Commune de CLEGUER

**Enquête publique unique portant sur les
projets de modification N°1 et de révision
allégée n°1 du P.L.U**

**AVIS ET CONCLUSIONS
DU
COMMISSAIRE –ENQUETEUR SUR LE PROJET
DE MODIFICATION N°1**

Ajout d'un bâtiment situé à « Collogodec » parcelle ZP 0024.

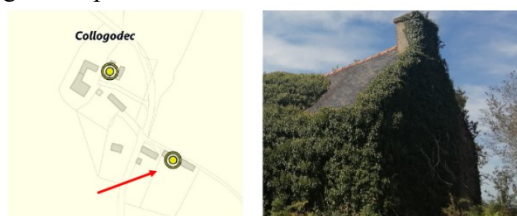
Je suis favorable compte tenu de la qualité architecturale de ce bâtiment en pierre couvert en ardoises. Le changement de destination ne présentera aucune gêne pour les activités agricoles présentes.

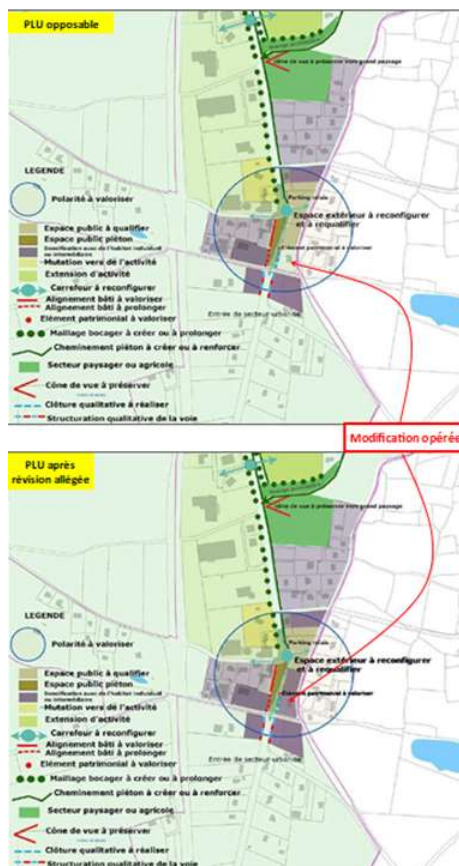
Le texte devra être corrigé car il désigne la parcelle sous les numéros AL 0039 puis AL 0049.
Le secteur de Kerchopine dispose d'un très vaste parking, Le retrait envisagé ne pénalisera pas les activités locales et permettra la réalisation de 7 logements supplémentaires.
Je suis favorable à cette disposition.

Espaces naturels sensibles du Conseil départemental du Morbihan (CD56).

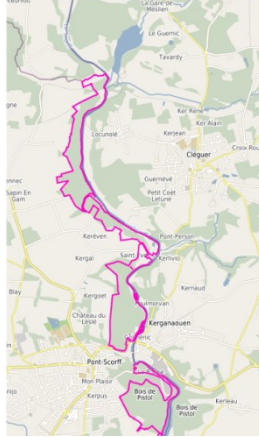
Appréciation du commissaire-enquêteur
Aucune remarque concernant la mise à jour prévue. Toutefois et curieusement la portion d'espace naturel sensible est maintenue côté Pont-Scorff.

Kerchopine : mise à jour de l’OAP n°3 : pages 29/30 du rapport de présentation : Il y a un problème de compréhension en visualisant les documents présentés et notamment la représentation de l’enveloppe des 3350 m² ?

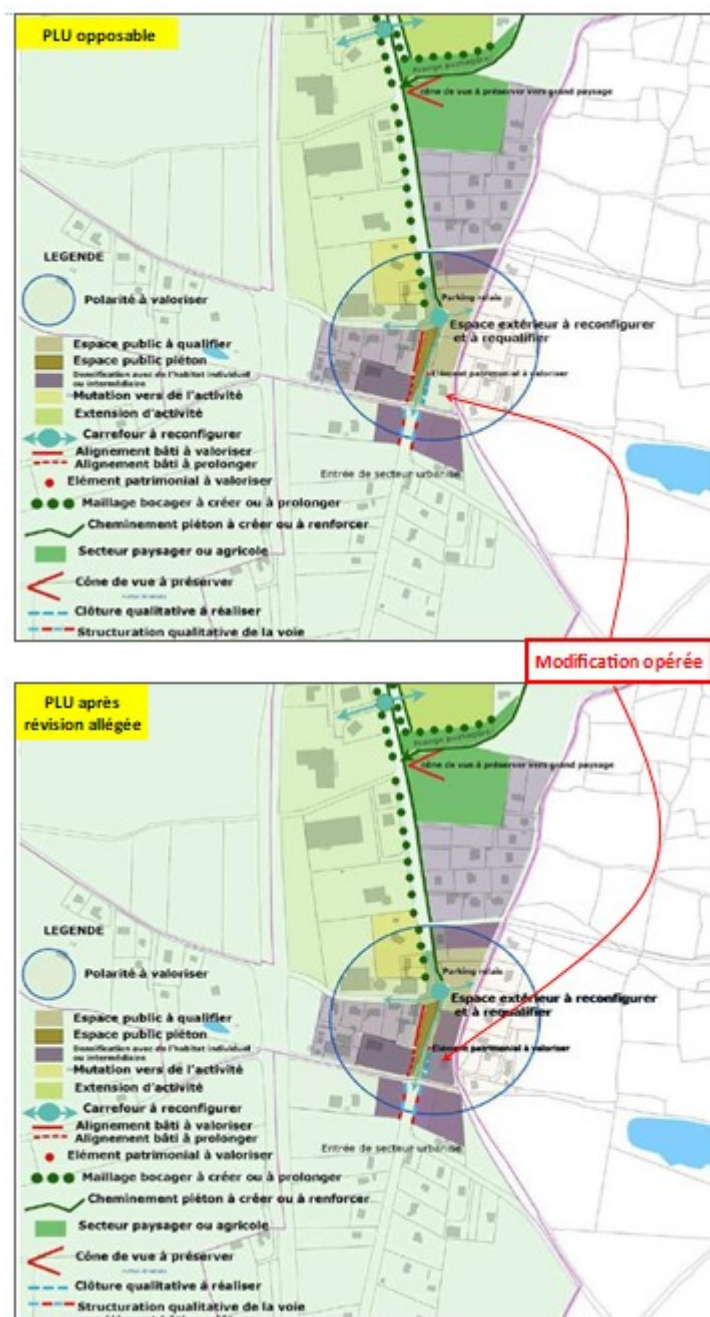
Appréciation du commissaire-enquêteur : cette nouvelle illustration rend le texte compréhensible.

La partie graphique de l’OAP a été complétée comme figurée ci-dessous :
